AGÊNCIA REGULADORA DE SANEAMENTO BÁSICO E INFRAESTRUTURA VIÁRIA DO  
ESPÍRITO SANTO – ARSI

## **RELATÓRIO DE FISCALIZAÇÃO**

RF/DT/GRS/001/2015

**ASSUNTO:** Fiscalização da prestação de serviços de Esgotamento Sanitário no município da Serra - SES André Carloni e Barcelona.

Figura 3 - Eficiência de Remoção de DBO da ETE André Carloni em %.

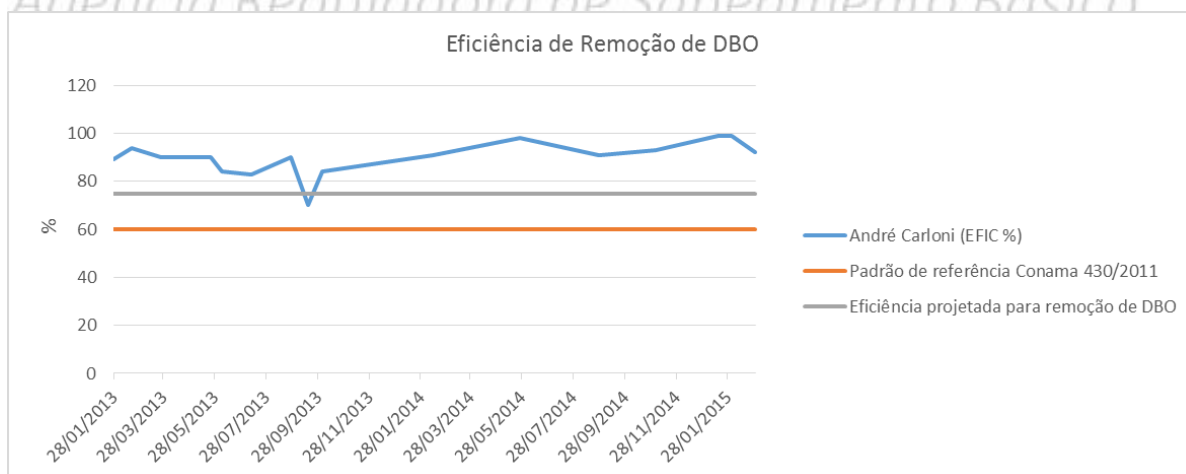
Em relação à eficiência do tratamento (Figura 3), a análise dos resultados do monitoramento enviados pela CESAN apresentou conformidade frente à Resolução CONAMA 430/2011, com eficiência mínima de remoção de DBO de 70%, média de 89,8%, e máxima de 99%, lançando o efluente no corpo receptor (baía de vitória).

Entretanto, em setembro de 2013 a ETE André Carloni apresentou uma eficiência de 70%, abaixo da eficiência projetada para remoção de DBO, que é de 75%.

C1. Em setembro de 2013 a ETE André Carloni apresentou uma eficiência de 70%, abaixo da eficiência projetada para remoção de DBO que é de 75%.

**Figura 37 - Eficiência de Remoção de DBO da ETE Barcelona em %.**

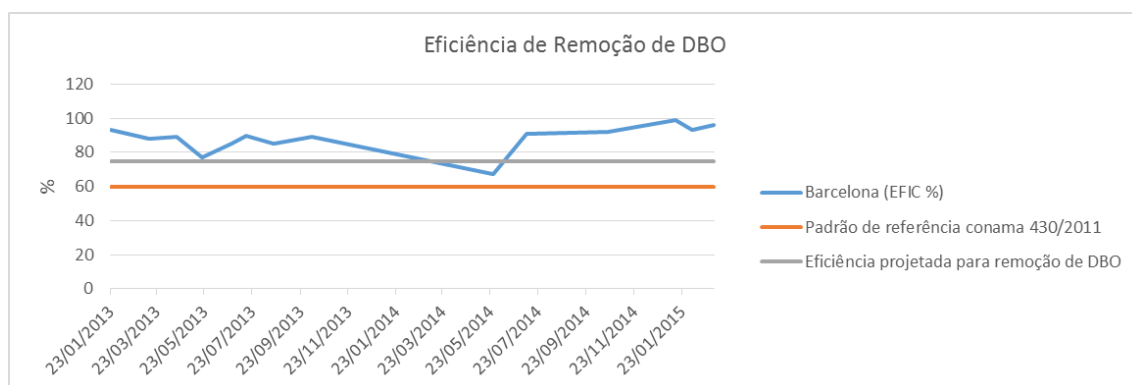
Em relação à eficiência do tratamento (Figura 37), a análise dos resultados do monitoramento enviados pela CESAN apresentou conformidade frente à Resolução CONAMA 430/2011, com eficiência mínima de remoção de DBO de 67%, média de 88,5%, e máxima de 99%, lançando o efluente no corpo receptor (Córrego Jacuném).

Entretanto, em maio de 2014 a ETE Barcelona apresentou uma eficiência de 67%, abaixo da eficiência projetada para remoção de DBO que é de 75%.

C15. Em maio de 2014 a ETE Barcelona apresentou uma eficiência de 67%, abaixo da eficiência projetada para remoção de DBO que é de 75%.

Figura 51 - Caixa de resíduos da chegada 2 de esgoto demandando limpeza na ETE Barcelona.

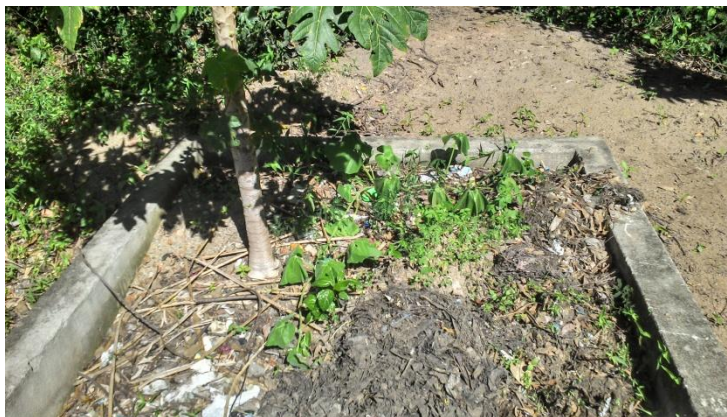
Existem três chegadas de esgoto bruto na ETE Barcelona e todas possuem vertedouro triangular para medição de vazão. O tratamento preliminar composto por gradeamento e caixa desarenadora da chegada 1 estava em condições satisfatórias de conservação (Figura 48). A chegada 2 possui gradeamento e caixa de areia circular (Figura 49). Nesta unidade demandava limpeza em um dos compartimentos da caixa de areia (Figura 50) e na caixa de resíduos (Figura 51). A chegada 3 apresentava caixa de areia com vazamento aparente na parede lateral (Figura 52) e rachadura na caixa de resíduos (Figura 53) próxima.

C20. A chegada 2 (ETE Barcelona) demandava limpeza em um dos compartimentos da caixa de areia circular e na caixa de resíduos.
